Oggetto: (ID VIP 3798) BOVINO (FG) - ORSARA DI PUGLIA (FG) – TROIA (FG): Parco eolico denominato “Bovino” sito nel territorio comunale di Bovino (FG), in località Serrone e relative opere di connessione nei comuni di Orsara di Puglia e di Troia, della potenza pari a 33,6 MWe.

Procedura riferita al Decreto Legislativo n. 152/2006 – VIA.

Proponente: Società Renvico Italy s.r.l.

Foto - simulazione su foto 43

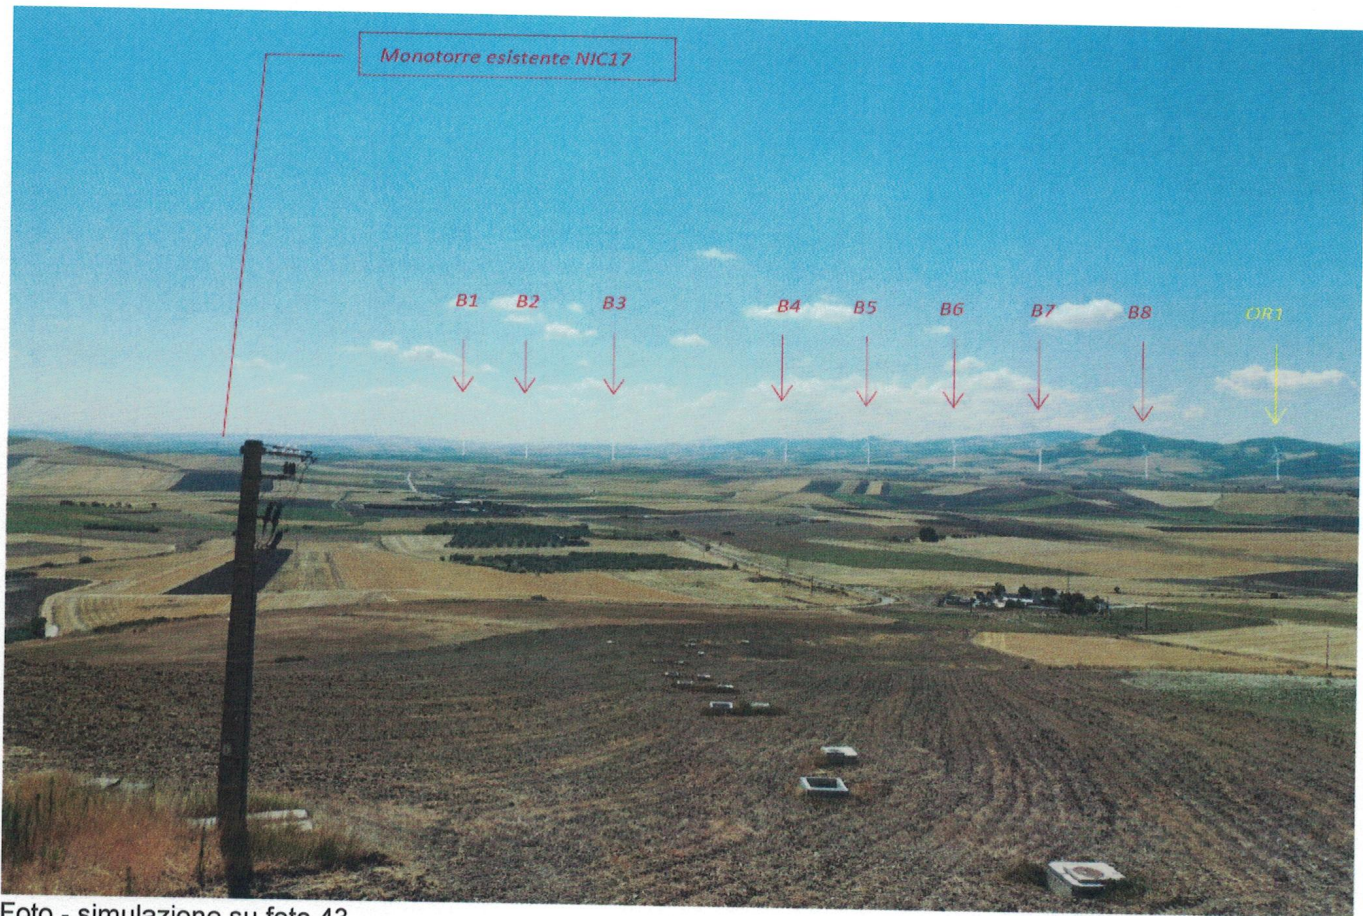
L'inserimento degli aerogeneratori di progetto (Fotosimulazione su foto 43 estratta dall'All. 5 SIA), per localizzazione (territorio agricolo) e proporzioni (altezza 241 m), si configura come detrattore in un territorio che, fortemente compromesso a nord nei suoi valori dagli impianti esistenti e da quelli autorizzati, è allo stato attuale ancora integro ma a rischio di compromissione anche per l'eventuale

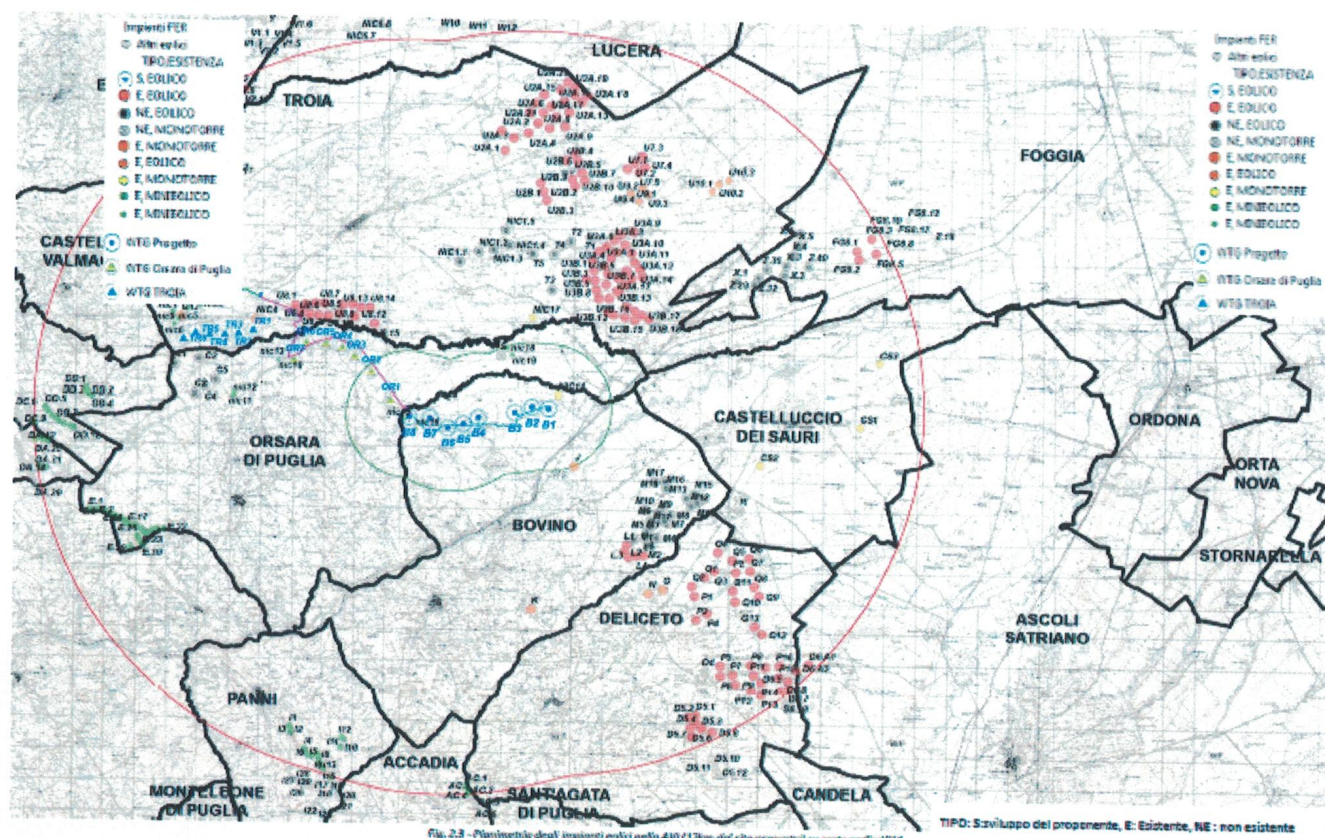
A questo proposito si rileva che la presenza di altri impianti eolici nel territorio di area vasta, segnalati dal PPTR come criticità rispetto al contesto paesaggistico, non può costituire un precedente a favore di ulteriori inserimenti incongrui. Al contrario, nella situazione in esame, anche in considerazione della parziale compromissione del contesto direttamente interferito dal progetto, come rilevabile dalla

cartografia di cui sopra (Fig. 2.3 Planimetria degli impianti eolici nell'AVI - estratta dall'All. 5 SIA), trova attuazione uno dei principi alla base dell'attuale concezione di tutela, ovvero la necessità di aumentare la qualità paesaggistica dei luoghi che presentano specifiche criticità, causate da un precedente approccio non compatibile con gli attuali indirizzi di tutela paesaggistica.
